Keuringsverslag van een elektrische laagspanning- en zeer lage spanningsinstallatie

NIET CONFORM

Straatnaam Nieuwstraat
Huisnummer 115
Busnummer -
Postcode 3140
Gemeente KEERBERGEN
Land België

Controlebezoek van een oude huishoudelijke elektrische installatie van een wooneenheid bij verkoop op vraag van de verkoper volgens (KB 08/09/2019) - AREI Boek 1- 8.4.2. en 8.2.1. en 4.2.4.3.

Afbeelding schakel- en verdeelbord:

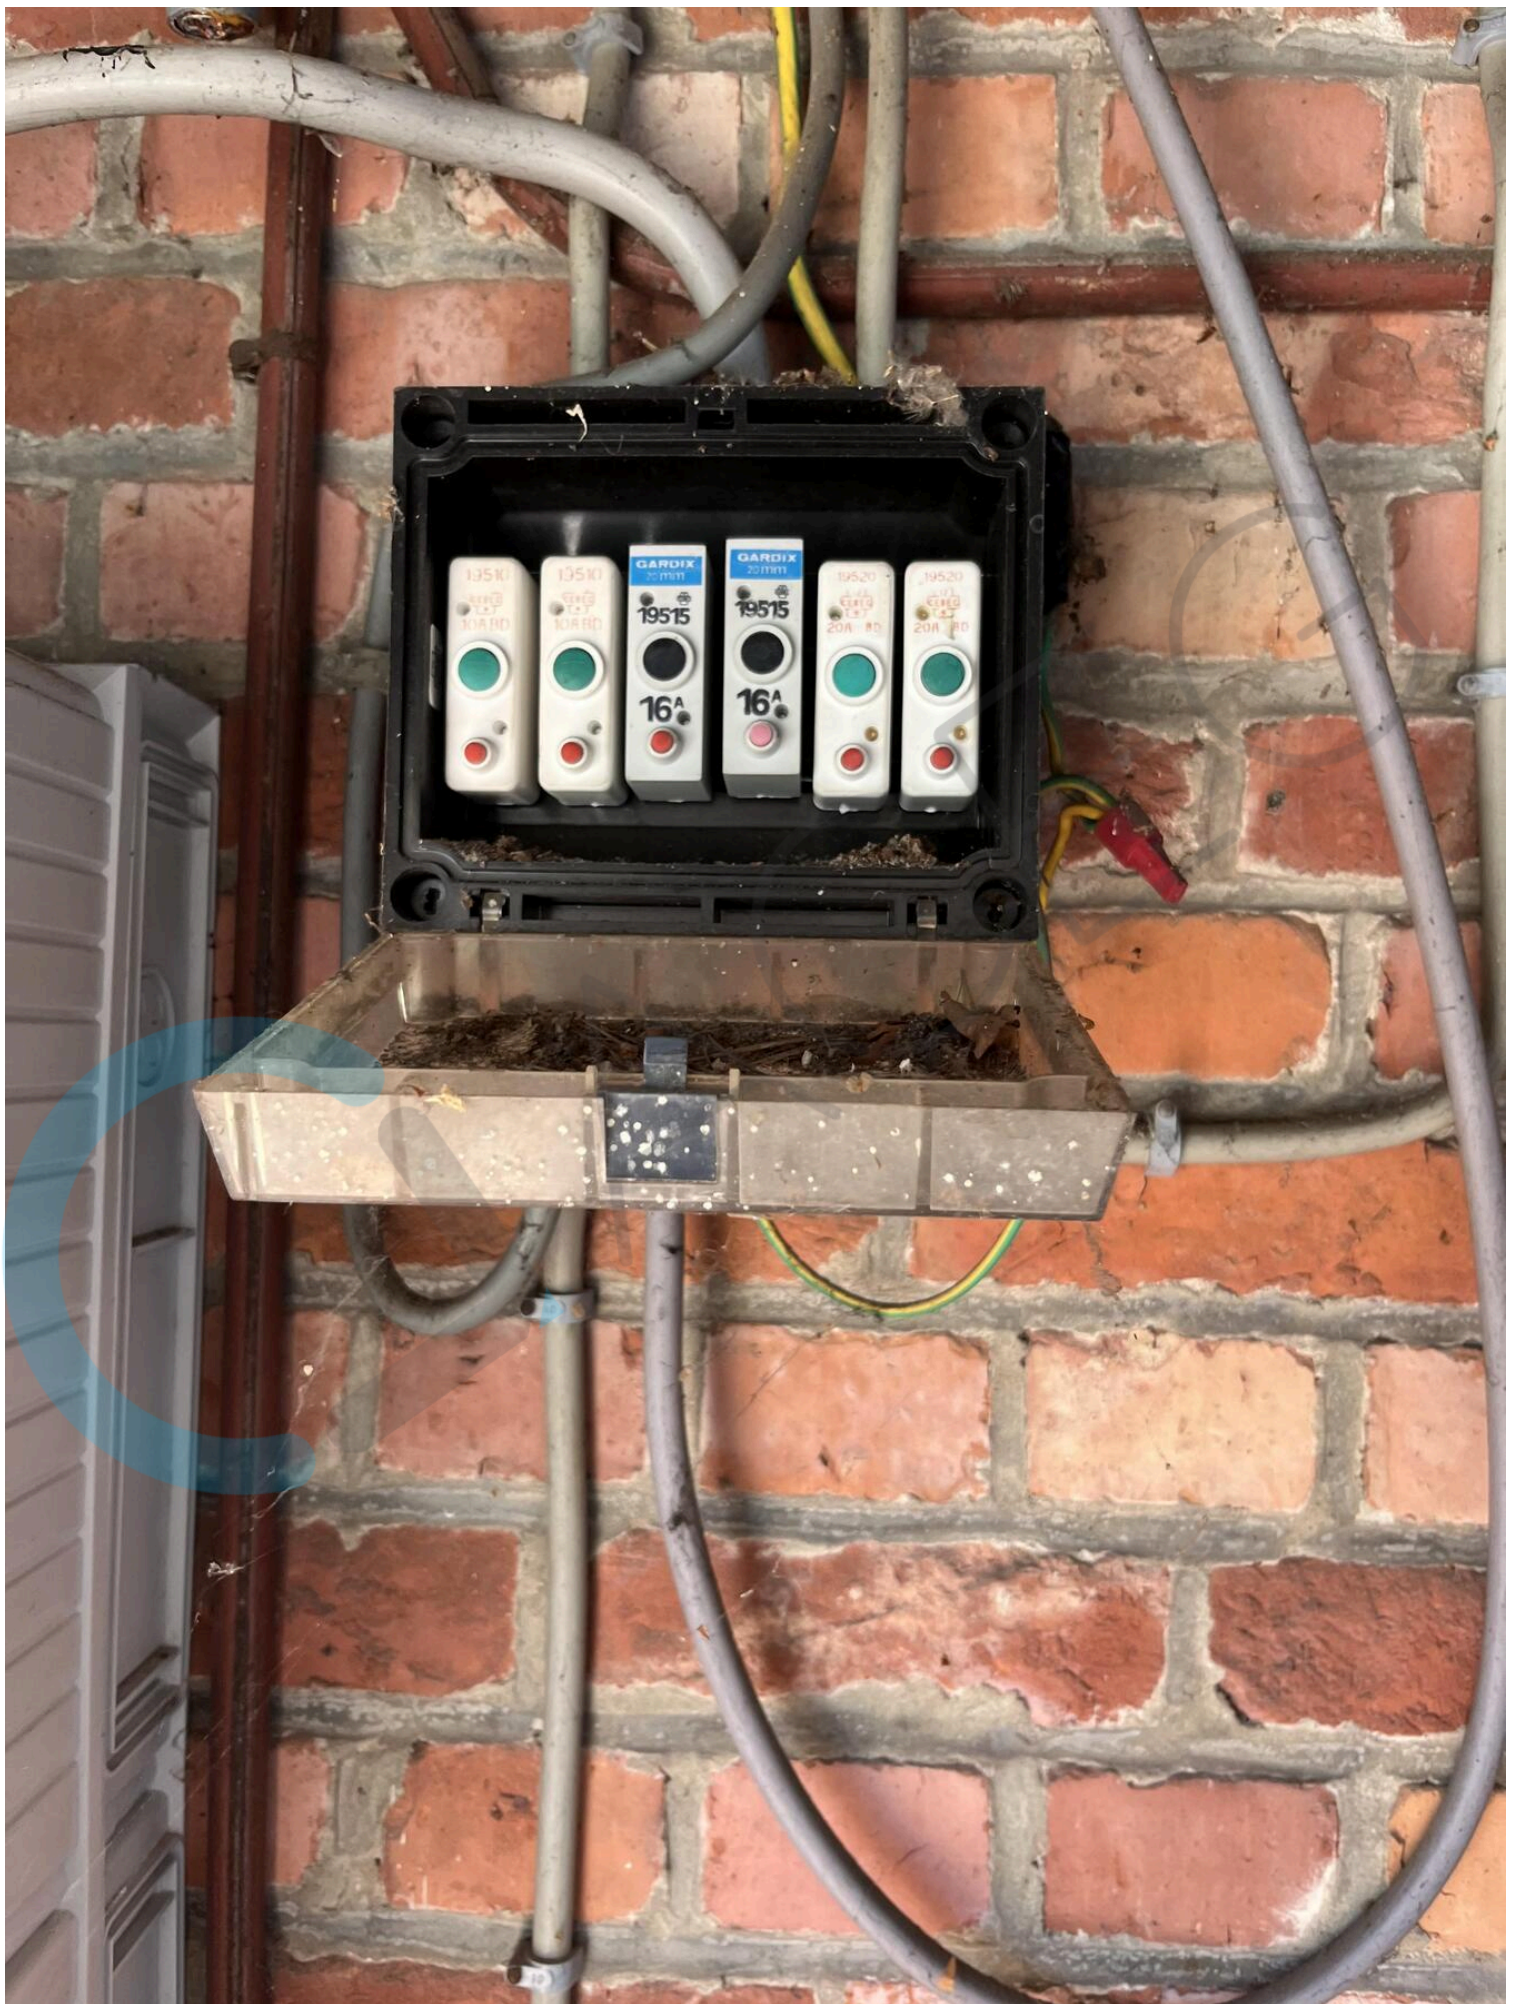
I5.10 De genaakbare, naakte onder spanning staande delen zijn onvoldoende afgeschermd. (Boek 1 Afdeling 5.1.4. en 4.2.2.3.)

I5.11 Niet gebruikte invoeringen van het verdeelbord zijn niet correct of onvoldoende afgedicht. (Boek 1 Afdeling 5.1.4. en 4.2.2.3.)

I5.12 De doorsneden van de interne verbindingen en/of van de verdeelrails in het bord zijn onvoldoende. (Boek 1 Onderafdeling 4.4.1.1. en 4.4.1.5.)

I6.02 Een algemene differentieelstroombeschermingsinrichting met een nominale stroom (In) van minstens 40A en een gevoeligheid van maximum 300mA is niet geplaatst. (Boek 1 Onderafdeling 4.2.4.3. en 5.3.5.3.a.)

I6.04 Een differentieelstroombeschermingsinrichting met een gevoeligheid van 30mA is te plaatsen voor installaties van badkamer, wasmachine, vaatwas, droogkast en/of gelijkaardige toestellen. Deze dient ondergeschikt te zijn aan de hoofddifferentieelstroombeschermingsinrichting (Boek 1 Onderafdeling 7.1.4.3. en 4.2.4.3.)

I7.01 De smeltzekeringhouders of houders van kleine vermogensschakelaars met pennen met een sectie kleiner dan 10mm² zijn niet voorzien van kalibreerelementen. (Boek 1 Onderafdeling 5.3.5.5.A.)
